GRANSKNINGSUTLÅTANDE

Datum
2025-01-21

Dnr
2018-00007

Detaljplan för verksamheter i Klovsten inom Ysby 1:12 med flera i Kungsbacka stad

Illustration av plankartan med område som påverkas av kraftledningen.

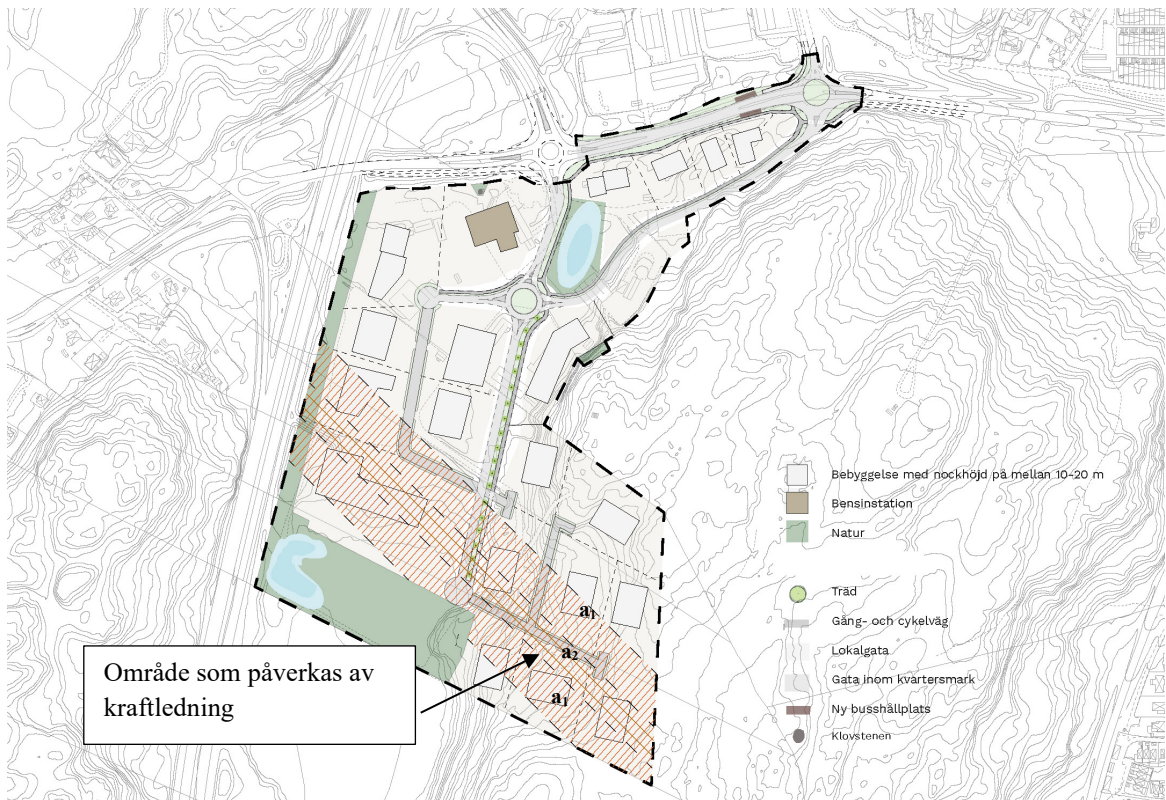
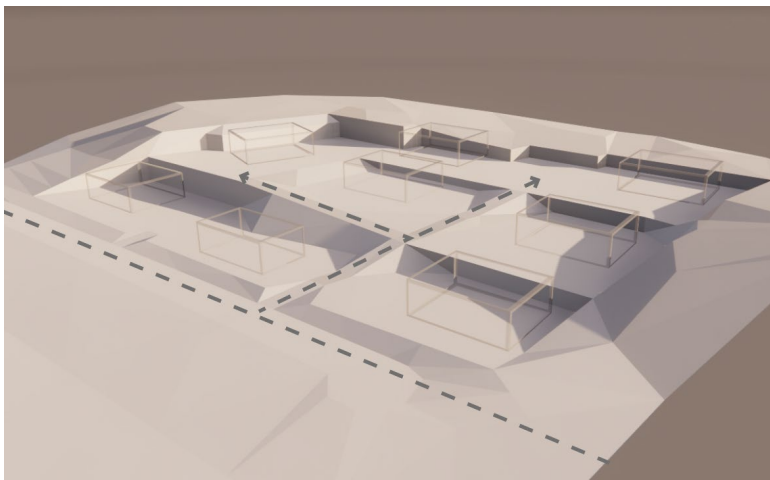
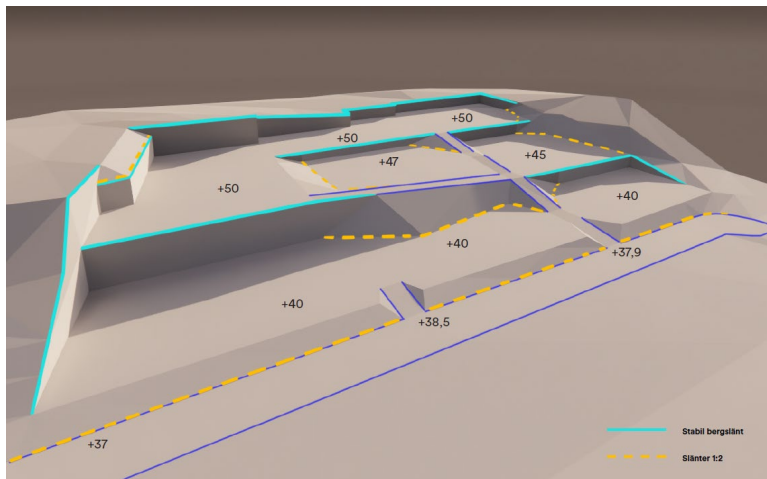
Länsstyrelsen ser därför uppenbara problem med att överlåta bergsäkringsåtgärder till enskilda fastighetsägare vid kommande exploateringar av tomtmark vid olika tidpunkter. Sammantaget bedömer länsstyrelsen att kommunen behöver säkerställa att planområdet är lämpligt med avseende på hälsa och säkerhet och risken för olyckor innan planen genomförs.

Förutsättningarna för etablering av verksamheter ser annorlunda ut om kraftledningen är kvar och därmed också markplaneringen. Kommunen vill därför ha en detaljplan som möjliggör för båda alternativen. En förutsättning för att kunna driva på frågan om kraftledningen och planera för etablering av verksamheter är att ha en antagen detaljplan att stödja sig på.

Planunderlaget visar att det är möjligt att genomföra en exploatering och visst säkerställande finns genom planbestämmelser om marknivå (+50 meter) i östra delen samt störningsskydd i de fall kommande bergschakt ger det behovet. Ett exempel på utformning visas i figuren nedan. Det är en möjlig tomtindelning och hantering av slänter som vi har tittat på och sett är förenlig och fördelaktig utifrån de geologiska förutsättningarna på platsen. Planbeskrivningen har kompletterats med skisser och text om detta.
